Mission régionale d'autorité environnementale

**Avis délibéré de la Mission régionale
d'autorité environnementale de Bretagne
sur le projet de création d'un parc photovoltaïque
à Janzé (35)**

n° MRAe 2021-009519

Illustration 3 : Schéma d'implantation de la centrale (source : dossier)

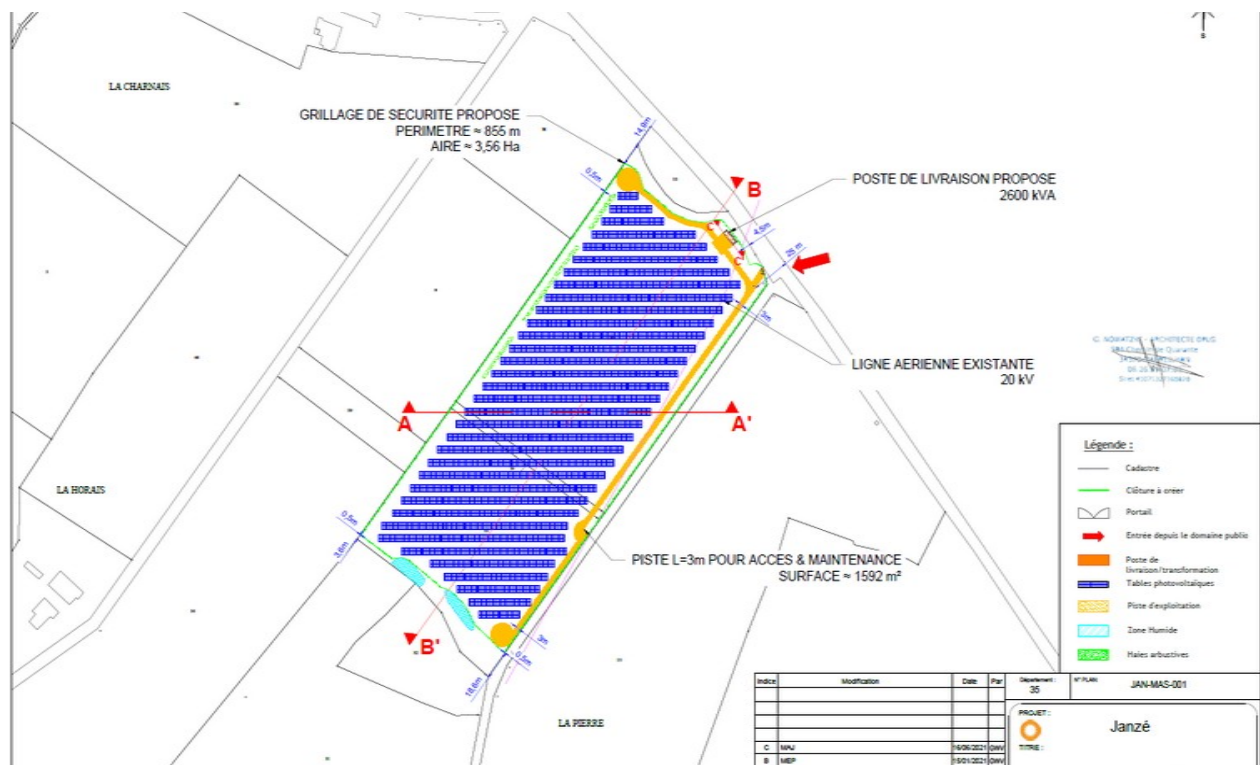
La justification des choix réalisés est cependant peu développée : ils sont énoncés sans être comparés avec d'autres choix potentiels ce qui ne permet pas de juger de leur pertinence d'un point de vue environnemental (choix des technologies, choix des mesures d'évitement et de réduction...). Concernant l'aménagement du site, seul un autre scénario est proposé, qui ne prenait pas en compte l'évitement des zones humides au sud. Il aurait été intéressant d'analyser plusieurs scénarios au regard de leurs impacts sur les principaux enjeux (biodiversité et paysage) afin d'aboutir à un scénario présentant le moindre impact (évitement de toutes les zones humides ou piste localisée à l'ouest par exemple).

L'Ae recommande de compléter l'analyse par une justification des choix réalisés au regard des incidences environnementales, par la présentation de différents scénarios de localisation, d'aménagements internes au site et des différentes mesures d'exploitation à envisager.
